PCN-SM2116
2021年12月17日
富士通セミコンダクターメモリソリューション株式会社
品質保証部
部長　長沼裕之

Tube出荷品(SOP8_150mil)包装仕様の追加について

□Ｔｕｂｅ　現行仕様と追加仕様

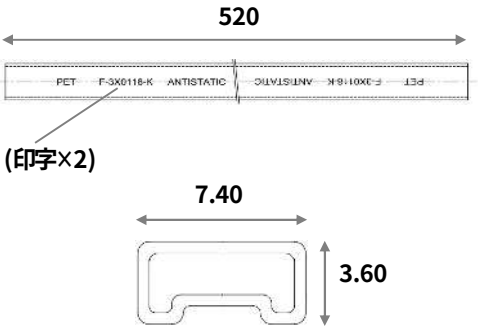
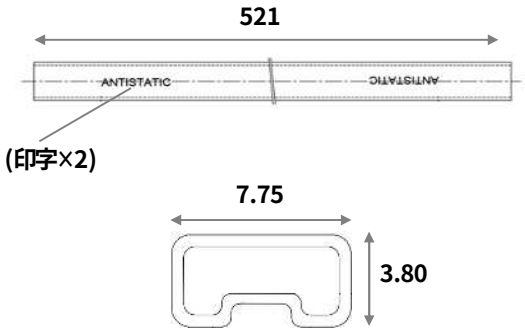
仕様	現行仕様	追加仕様
IC 収納数	95 個	95 個
外形サイズ

3.60 × 7.40 × 520. mm

3.80 × 7.75 × 521. mm
外観	 (印字) PET F-3X0118-K ANTISTATIC	 (印字) ANTISTATIC
